**Всемирный форум для согласования правил  
в области транспортных средств**

175-я сессия

**Рассмотрение проектов поправок  
к существующим правилам ООН,  
представленных GRSP****Предложение по поправкам серии 09  
к Правилам № 14 ООН (крепления ремней  
безопасности)****Представлено Рабочей группой по пассивной безопасности\***

Образец А  
(см. пункт 4.4 настоящих Правил)

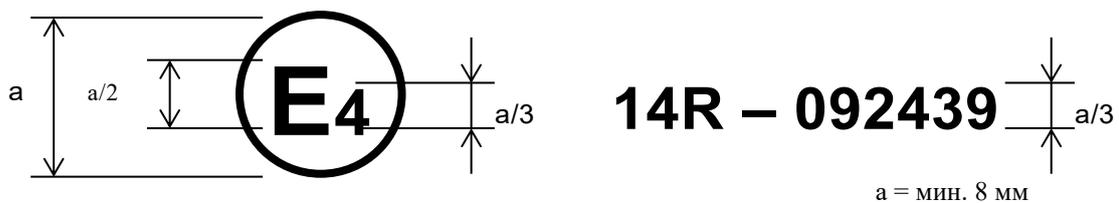
Приложение 2 изменить следующим образом:

Приведенный выше знак официального утверждения, проставленный на транспортном средстве, указывает, что данный тип транспортного средства официально утвержден в Нидерландах (E4) в отношении приспособлений для крепления ремней безопасности на основании Правил № 14 под номером 092439. Две первые цифры номера официального утверждения указывают, что к моменту официального утверждения в Правилах № 14 уже были включены поправки серии 09.

Образец В  
(см. пункт 4.5 настоящих Правил)

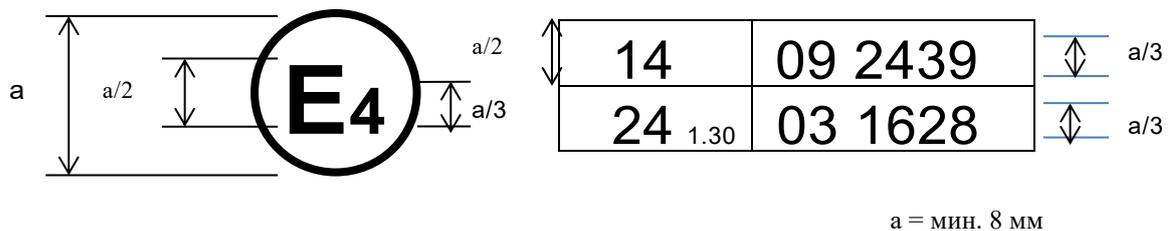
Приведенный выше знак официального утверждения, проставленный на транспортном средстве, указывает, что данный тип транспортного средства официально утвержден в Нидерландах (E4) на основании правил № 14 и 24 ООН\*. (Для Правил № 24 значение 1,30 м<sup>-1</sup> представляет собой скорректированную величину коэффициента поглощения.) Номера официального утверждения указывают, что к моменту предоставления официального утверждения в Правилах № 14 уже были включены поправки серии 09, а в Правилах № 24 – поправки серии 03.
